Parere n. 2533 del 27/10/2017

Progetto	<p align="center"><b>ID_VIP 3555</b></p> <p align="center"><b>Variante agli elettrodotti: 380 kV doppia terna Tuscania-Villavalle e Villavalle-Villanova; 220 kV Villavalle-Pietrafitta; 150 Kv Villavalle-San Gemini e Villavalle-Acquasparta</b></p> <p align="center"><i>Verifica di assoggettabilità alla VIA</i></p>
Proponente	<p align="center"><b>Terna Rete Italia S.p.A.</b></p>

## La Commissione Tecnica di Verifica per l'Impatto Ambientale – VIA e VAS

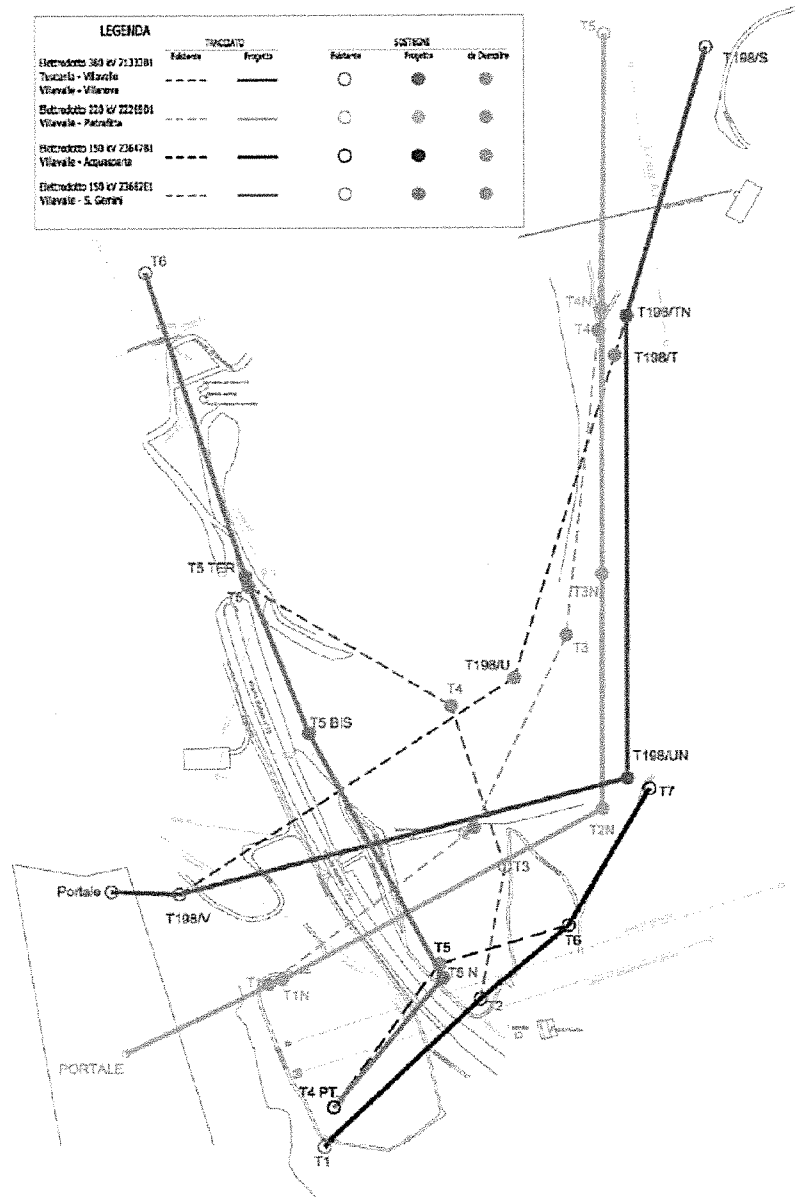
**CONSIDERATO** che l'intervento consiste anche nelle seguenti demolizioni:

1. Elettrodotto in DT 380kV - Villavalle - Villanova e Tuscania Villavalle per una lunghezza di demolizione di m 1144;
2. Elettrodotto ST 220kV - Villavalle - Pietrafitta per una lunghezza di demolizione di m 1256;
3. Elettrodotto ST 150kV - Villavalle - S. Gemini per una lunghezza di demolizione di m 1102;
4. Elettrodotto ST 150kV - Villavalle - Acquasparta per una lunghezza di demolizione di m 479.

**La lunghezza totale dei tratti in demolizione è di m 3981.**

**CONSIDERATO e VALUTATO** che i tratti in realizzazione, sono di lunghezza equivalente ai tratti in dismissione e che l'opera in progetto prevede, altresì, la demolizione di 10 sostegni e la realizzazione di 9 sostegni.
